Tilsynsrapport til offentliggørelse

Virksomheder
J.nr. 2024 - 875
Ref. eiren/misch
Dato: 14.07.2026

Virksomhedens navn	Foreningen Danske Olieberedskabslagre J70
Virksomhedens adresse	Ydre Ringvej 1, 7000 Fredericia
CVR-nummer	32958613
Virksomhedstype	C201 Oplag af mineralolieprodukter >2.500 tons
Tidspunkt for tilsynet	28. maj 2026 kl. 10:00
Baggrunden for tilsynet	Basistilsyn
Varsling af tilsynet	12. maj 2026
Deltagere fra virksomheden	Lene Brun Ib Laursen
Øvrige deltagere	Lars Dixon, Mikkel Andersen, Trine Kristiansen og Anders Flummer fra Crossbridge Energy A/S
Tilsynet udført af	Irene Renta og Michael Schjødt
Tilsynet omfattede	Tilsyn med anlægget, tankgårde, manifoldområde og områder med igangværende jordforureningssager.
Materiale udleveret	-

Figur 5. Venstre: Tank T-8856 uden fuge i annularpladen, da den skulle snart inspiceres. Højre: en anden tank, efter out of service inspektion med ny fuge.

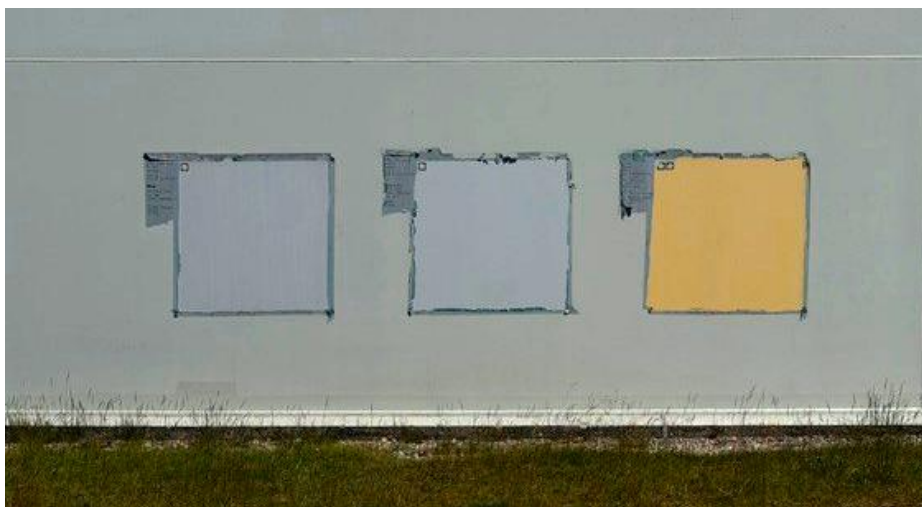
I forbindelse med out of service inspektion, udskiftes fugen i annularpladen. Bunden af tankene er særligt sårbar overfor korrosion, grundet fugt. Tankens inderside kan beskyttes, men det kan undersiden ikke. Ved out of service inspektion måles tykkelsen af bunden. De steder hvor der måles i nærheden af en 40% mindre tykkelse i tankbunden noteres. Nye plader svejses på de steder i tankebunden, for at sikre at tanken kan være i drift i de næste 16 år, uden olieudslip fra bunden.

Der var i 2025 udført out of service inspektion på tankene TK-8851 og TK-8853. Ifm. inspektionen blev tankenes tag og svøb malet.
